DIREZIONE REGIONALE VALUTAZIONI AMBIENTALI E BONIFICHE
AREA VALUTAZIONE DI IMPATTO AMBIENTALE

VERBALE

Conferenza di servizi del 6.6.2017
ai sensi dell'art.25 comma 3 del D.Lgs. 152/2006 e s.m.i.

Conferenza d: Servizi relativa al procedimento di Valutazione di Impatto Ambientale ai sensi dell'art. 23 del D.Lgs. 152/2006 e s.m.i. inerente il progetto "Impianto di biodigestione e compostaggio sito in località Selciatella, Anagni (FR)", proponente ENERGIA ANAGNI srl

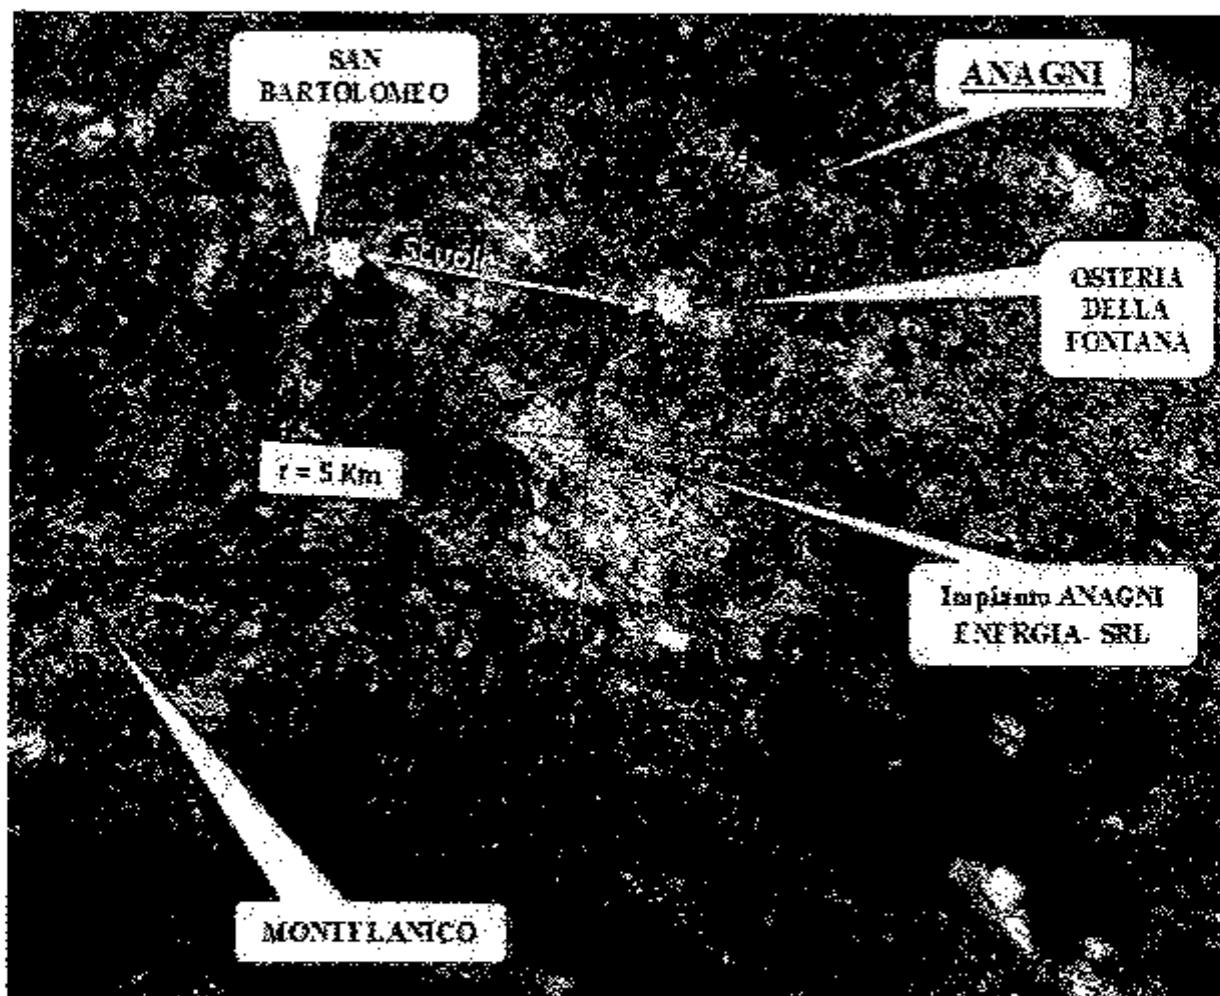
Il riferimento alla scarsa intensità abitativa dell'area interessata, è assolutamente inappropriato e ne viene messo nella giusta evidenza il nucleo abitativo di prossimità.

A qualche centinaia di metri dall'opificio in progetto, inizia la folla presenza di abitazioni e aziende agricole che caratterizzano l'insediamento periferico di Anagni .

La frazione di Anagni denominata "Osteria della Fontana" dista meno di 2 km dall'impianto in esame e vanta un nucleo consistente abitati , se si sommano i residenti nel nucleo urbano della frazione a quelli delle case sparse, si raggiungono diverse migliaia di cittadini domiciliati nel contesto di prossimità con l'area interessata dall'intervento in progetto.

Si allega a seguire uno snaccio della bozza di riperimetrazione dell'area SIN – Bacino Fiume Sacco con evidenziata l'area interessata dal progetto Energia-Anagni

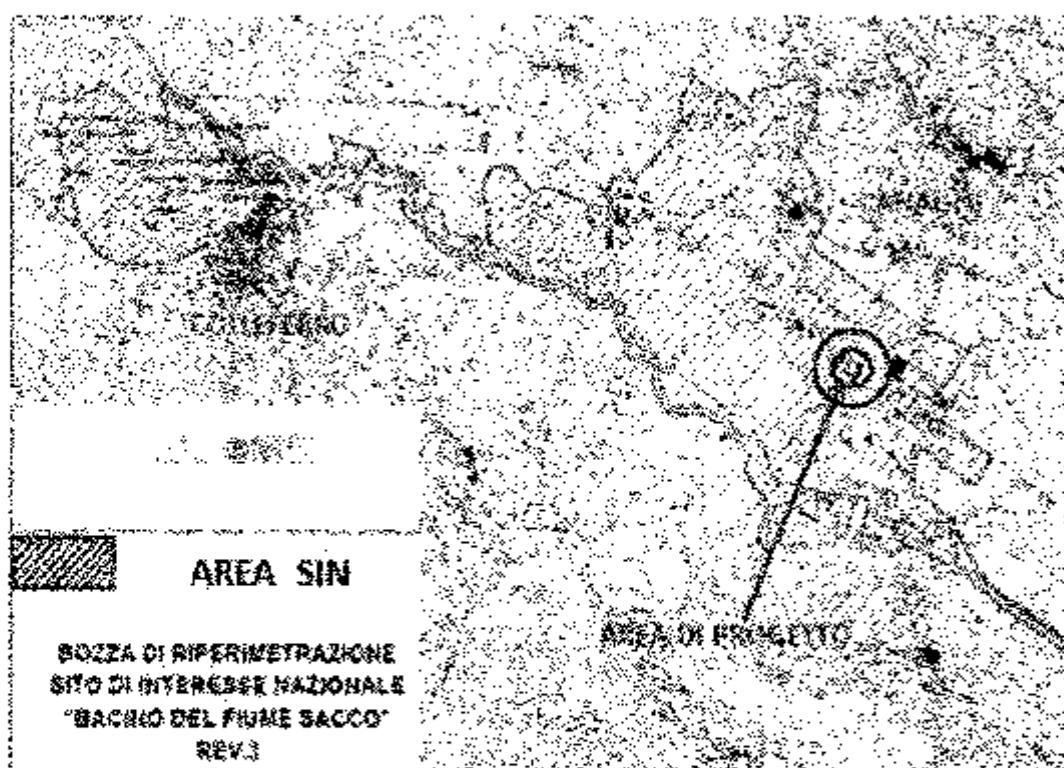
L'impianto ENERGIA ANAGNI, in progetto, oltre ad essere inserito in un contesto di assoluto degrado ambientale dovuto all'insieme ad alta densità di impianti industriali esistenti, sia in attività, sia abbandonati e dismessi, risulta poco distante dal sito censito per essere oggetto di bonifica, il sito in questione Romana Chimici SPA, è censita tra i siti oggetto di bonifica ai sensi della parte IV del D.Lgs. N. 152/06 S.V.I art.242 e seguenti.

I siti evidenziati costituiscono vere e proprie bombe ecologiche esse descrivono uno stato dei luoghi per il quale appare ovvio scongiurare la nascita di nuovi impianti per i quali si sacrificherebbe il risultato auspicato con le bonifiche intraprese, , la nuova edificazione in oggetto aumenta il quadro di possibili scenari di degrado e alto inquinamento nel sistema ASI.

Fig. 1. Abitazioni presenti nel raggio di 500 m dalla superficie coperta dell'impianto proposto

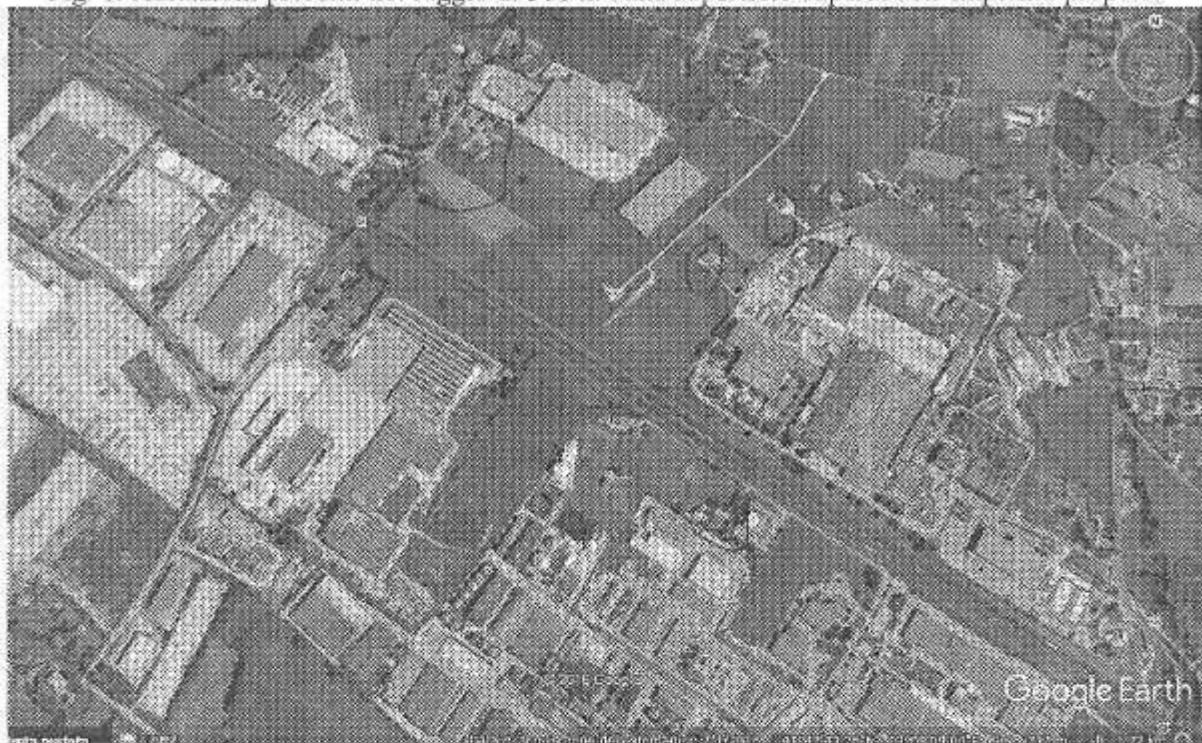
Fig. 2. Abitazione più prossima alla superficie coperta dell'impianto proposto in direzione N-NW
